# 审图常见问题解析

2025年10月 总第27期

- 某地下电动自行车库防火分区建筑面积问题解析
- 轨道交通地下车站通信线缆保护层的要求问题解析
- 人防滤毒室备用管预留的设计优秀案例
- 幕墙防火封堵构造问题分析

图1 便民用房内设置集中电源

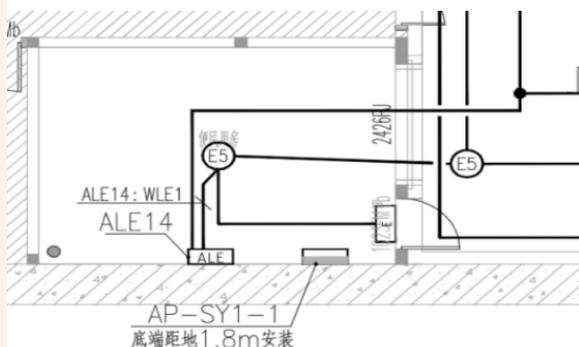
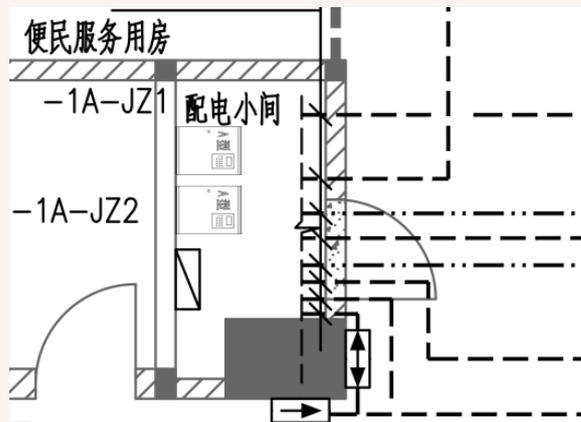
应急照明集中电源设置在便民用房内既无防火隔离措施又不便于维护操作，不能保证火灾时可靠工作。站厅层公共区应设置配电小间，将应急照明集中电源设在配电小间内。图1为错误做法，图2为正确做法。

图1 梁穿管平面图(局部截图)

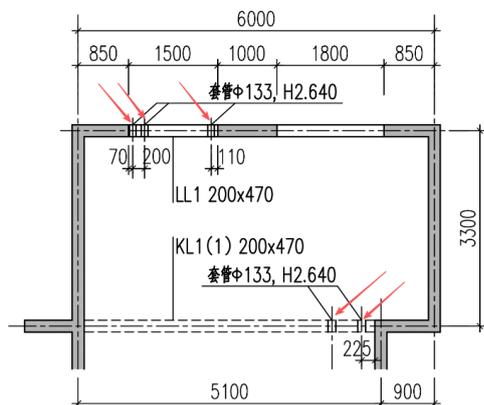
某装配式高层住宅楼，标准层层高3000mm，建筑面层厚度为130mm。现因给排水专业管线分离的要求，需在结构梁上穿管。梁预留套管较多，平面图见图1。

连梁LL1、框架梁KL1(1)截面200×470mm，穿管直径 $\Phi$ 133mm，管中心相对建筑楼层的相对标高为2.640m，剖面图详见图2、图3。

框架梁、连梁的梁端一般为塑性铰区,如在端部开洞、穿管,甚至构造还不满足规范要求,会导致其受剪承载力降低较多,更不易实现强剪弱弯,且会降低梁端塑性铰的变形能力,对抗震极为不利。

梁上穿管、开洞避开支座附近,构造上符合规范要求是减轻震害的最有效方法。

若存在较多如本项目所示的框架梁、连梁上开洞,除满足构造要求外,还应复核梁的承载能力。

图2 二层空调通风平面(局部)

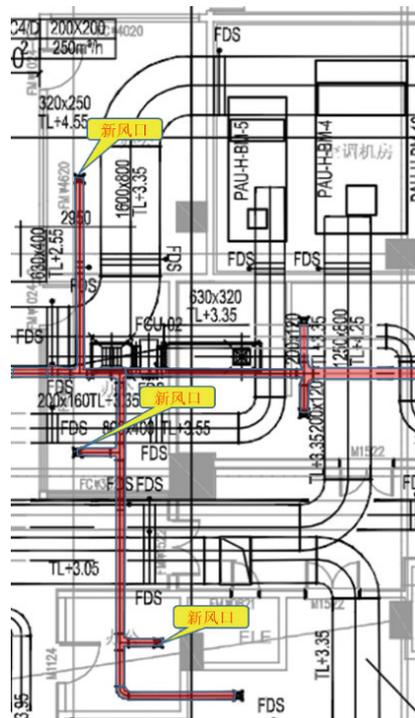
办公环境中,空气质量直接影响工作人员的健康和工作效率。综合考虑人员污染和建筑污染对人体健康的影响,应为办公室提供新鲜、清洁的空气,改善室内空气质量,营造舒适宜人的工作空间。

办公室增设新风,新风量满足《民用建筑供暖通风与空气调节设计规范》第3.0.6条第1款要求。见图2。

图2 照明平面图

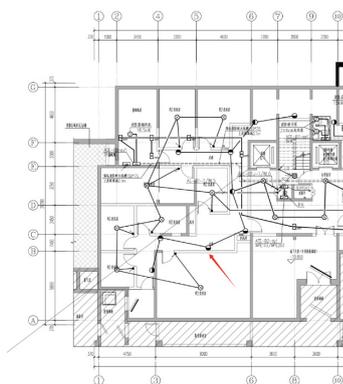
地下夹层、地下一层、地下二层走道普通照明回路采用交流低压供电,灯具安装高度距地2.5m壁装。配电箱供电回路采用微型断路器保护,未设剩余电流动作保护电器作为附加防护,违反规范规定。见图1、图2、图3。

本项目照明灯具采用交流低压供电,距地安装高度2.5m壁装。距地面2.5m及以下的高度,为正常情况下人体可能接触到的高度范围,即“伸臂范围”。为防电击危险,提高安全性,当正常照明灯具安装高度在2.5m及以下,且灯具采用交流低压供电时,按规范需要加装剩余电流动作保护电器作为附加防护。当灯具安装高度不受限时,可以提高安装高度大于2.5m。

修改后的灯具安装高度大于2.5m(见图4),满足相关规范要求。

图1 平面图一(局部)

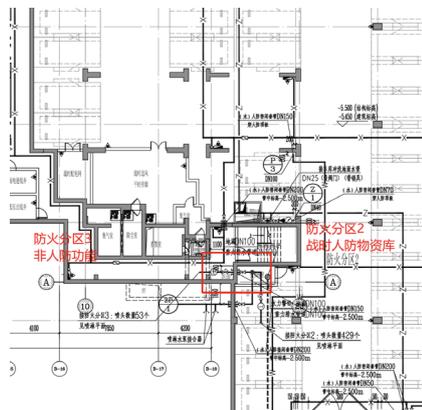
某工程总建筑面积151721.89m<sup>2</sup>,地上建筑面积130952.99m<sup>2</sup>,地下建筑面积20768.9m<sup>2</sup>。主要包括公寓型租赁住房、配套及地下车库。地下人防建筑面积共14729m<sup>2</sup>,共7个防护单元,其中5个防护单元战时功能为二等人员掩蔽部,2个防护单元战时功能为人防物资库。其中一个报警阀室设置在人防区内,非人防区的自动喷水灭火系统管线接自该报警阀,见图1、图2。

在本项目中，将报警阀间设置在防护区内，所设置的报警阀共保护两个防火分区，其中一个防火分区战时功能为人防物资库，另一个防火分区为非人防功能。设计师将报警阀间设置在人防防护区内虽欠妥但不违规，但从报警阀接出的非人防防火分区的自喷管道，无论战时还是平时，均与人防功能无关，属于规范条文说明无关管道的范畴。此管道穿过人防围护结构，会导致人防围护结构整体强度和密闭性均降低，该无关管道违反《平战结合人民防空工程设计规范》第3.1.5条第1款。

非人防防火分区的自喷管道，由其他非人防区域报警阀接出，人防内的报警阀，只保护该人防单元内的自喷系统。

图1 原供电系统图

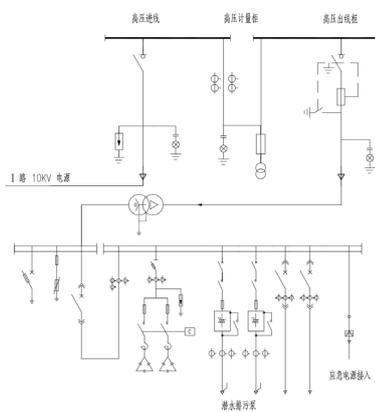
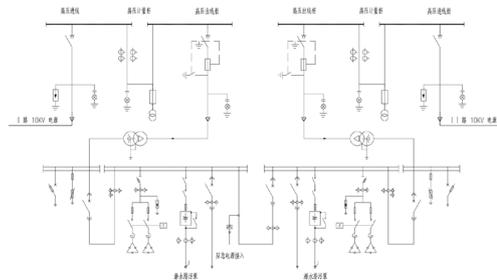
某下凹立交桥雨水泵站调蓄排放工程，其供电系统见图1，一路10kV供电线

路，下设一台变压器，低压系统下设应急电源接入开关，不满足“供电电源应按二级用电负荷设计”的要求。

图1中一路10kV电源，下设一台变压器，0.4kV系统也是一路进线，实际上供电系统为一路电源（不能满足二级用电负荷的要求），尽管设置了应急电源接入开关，在一定程度上增加了供电的可靠性，可是在暴雨的情况下，下凹立交桥会在很短的时间内被淹没，此时一旦10kV电源断电，或单台变压器出现故障，应急电源车又无法迅速到达现场，桥下雨水无法及时排走，会造成安全问题。

设计公司按照施工图审查意见对其图纸进行了修改，修改后的供电系统图见图2。

图2中两路10kV电源，下设两台变压器，两路供电不可能同时停电，满足二级用电负荷要求，同时还设置了应急电源接入开关，供电的可靠性大大提高。图2是当前北京市下凹立交桥雨水泵站调蓄排放工程供电系统的标准配置。

图1 勘探孔平面布置图(局部位置截图)

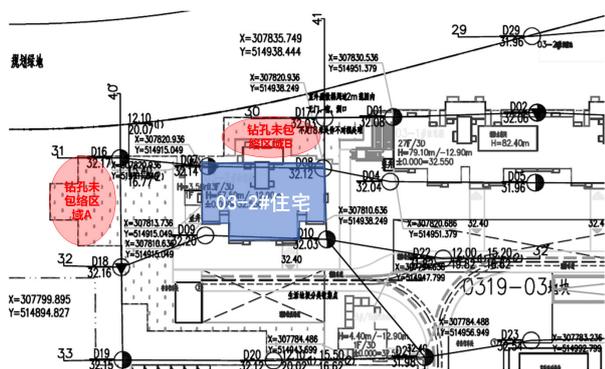
本项目勘探孔平面布置图中, 地下车库局部位置(图1中的区域A、区域B)未被勘探孔包络, 采用勘探手段查明地层的范围未能有效覆盖整个地下车库。对于地下车库而言, 勘探点布置未能完全达到“控制建筑物地基范围”的目标, 钻孔未包络区域的地层条件存在一定不确定性, 可能给工程设计与施工带来一些风险隐患。

针对上述问题, 勘察单位应对地下车库钻孔未包络区域进行补勘工作, 通过补打勘探孔确保勘探孔布置最终包络覆盖地下车库地基范围, 实现对地下车库地基范围地层的有效控制。

如果确因场地原因无法布置勘探孔, 且地层比较稳定, 也应在勘察报告中予以必要说明, 并提出条件具备时进行补充勘察、施工勘察或加强验槽等相关建议, 以期最大限度避免或降低由于地质条件造成的工程风险。

图2 某办公综合改造项目局部平面、立面

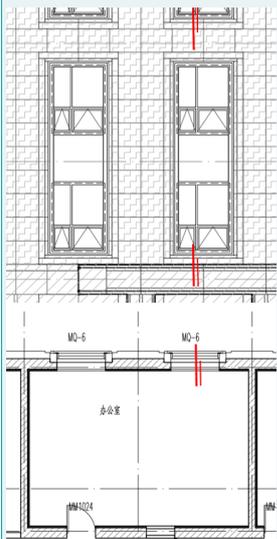
案例1: 封堵不连续。某办公楼幕墙工程中, 楼层间防火封堵存在间断现象。节点4处, 外墙外保温系统与装饰层之间的空腔在楼板处未采取防火封堵措施, 不符合《建筑防火通用规范》第6.6.8条第3款的规定。节点5玻璃幕墙上下端口防火封堵填塞高度均小于200mm, 背衬材料填塞不密实, 与玻璃侧边竖向封堵存在缝隙, 难以判定是否符合《建筑防火通用规范》第6.2.4条和《建筑防火封堵应用技术标准》第4.0.3条的规定(见图2、图3)。

图4 墙身剖面图

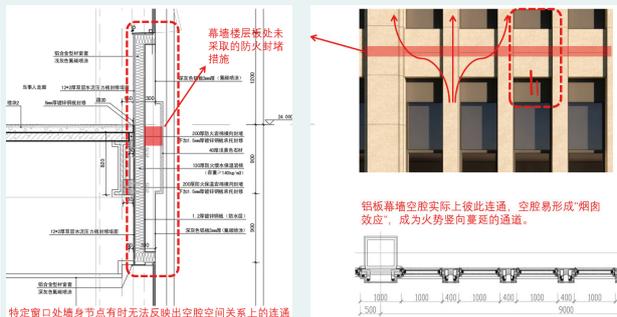
案例2: 凹凸幕墙空腔未全断面封堵。此案例中由于立面造型的缘故, 外装修的铝板幕墙凹凸造型复杂(见图4、5), 铝板幕墙与外保温之间形成厚度不一致的空腔, 仅从窗口处墙身剖面节点看实体窗槛墙满足高度要求且上下的空腔是阻断的(见图4), 而实际整个墙面的空腔从水平方向看是贯通的(见图5), 不满足规范中连续封堵的要求。除图4、

5所示的红色封堵区域是符合规范规定的一种方式外,还有其他的防火封堵方案,例如,在窗户之间的石材幕墙,对应左右两侧窗户上下口标高处水平方向各设置1道防火封堵材料。无论采用哪种防火封堵方案,均应保证防火封堵措施连续、闭合。
